W/IPI-4105.L.147.1.PK/15

Dotyczy uzgodnienia przebiegu projektowanej trasy sieci kanalizacji deszczowej w ul. Poprzeczna w miejscowości Mysiadło, gm. Lesznówola.

Nasz znak: PSG/OW/OIU/1015/2015

Dot.: sieci gazowej zlokalizowanej w rejonie ulic Poprzecznej, Zakręt, Goździków i wiejskiej
w miejscowości Mysiadło

Załącznik: Mapa sytuacyjno – wysokościowa w skali 1:1000.

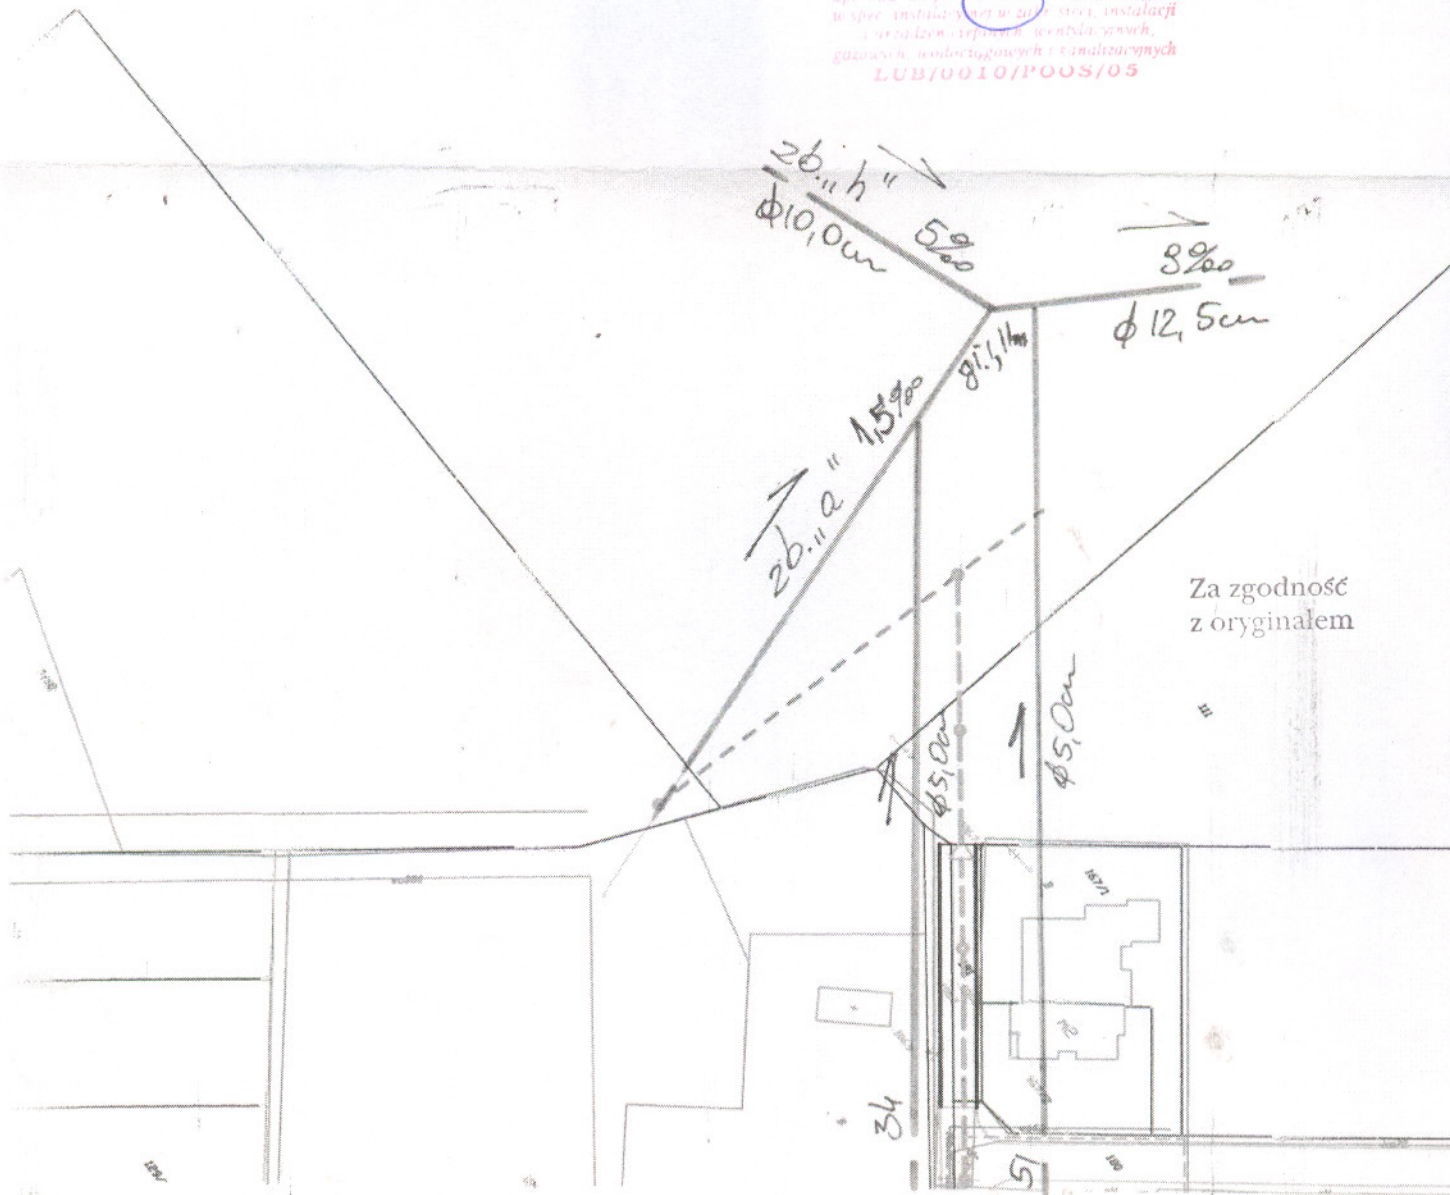
1. Na załączonej mapie sytuacyjno – wysokościowej w skali 1:1000, wrysowano kolorem niebieskim orientacyjne trasy rurociągów drenarskich wykonanych w roku 1964 w ramach zadania inwestycyjnego „Mysiadło”, z podaniem średnic, przybliżonej głębokości oraz kierunku spływu zbieranej wody – zgodnie z dokumentacją będącą w posiadaniu Inspektoratu WZMiUW w Piasecznie.

2. Rurociągi melioracyjne na terenie, w którym realizowana będzie powyższa inwestycja znajdują się na głębokości ok. 0,9-1,5 m. Urządzenia melioracyjne nie posiadają geodezyjnej inwentaryzacji powykonawczej, dlatego należy sprawdzić ich usytuowanie w terenie. W przypadku wystąpienia kolizji odpowiednio je zabezpieczyć przed uszkodzeniem bądź przebudować celem uniknięcia kolizji.

3. Prace ziemne w pobliżu miejsc kolizji należy prowadzić ręcznie z zachowaniem szczególnej ostrożności. Trasę przewodów kanalizacyjnych należy zaprojektować z zachowaniem odpowiedniej odległości między rurociągami melioracyjnymi a projektowanymi sieciami. Odległość ta nie może być mniejsza niż 0,5 m (licząc od tworzącej).

4. W przypadku niemożności zaprojektowania inwestycji w sposób zapewniający jej bezkolizyjność z urządzeniami melioracyjnymi, dopuszcza się ich przebudowę, na co zgodnie z ustawą z 18 lipca 2001 r. Prawo wodne (tekst jedn. Dz. U. z 2015 poz. 469 z późn. zm.) należy uzyskać pozwolenie wodnoprawne we właściwym miejscowo starostwie. Po wykonaniu ewentualnej przebudowy urządzeń melioracyjnych należy przesłać do Inspektoratu WZMiUW w Piasecznie mapę powykonawczą – celem uaktualnienia ewidencji urządzeń melioracyjnych.

Uzgodniono piśmem
nr WHP-4105.2.47.1.PK/15
z dnia 2.1. PAŻ. 2015.....
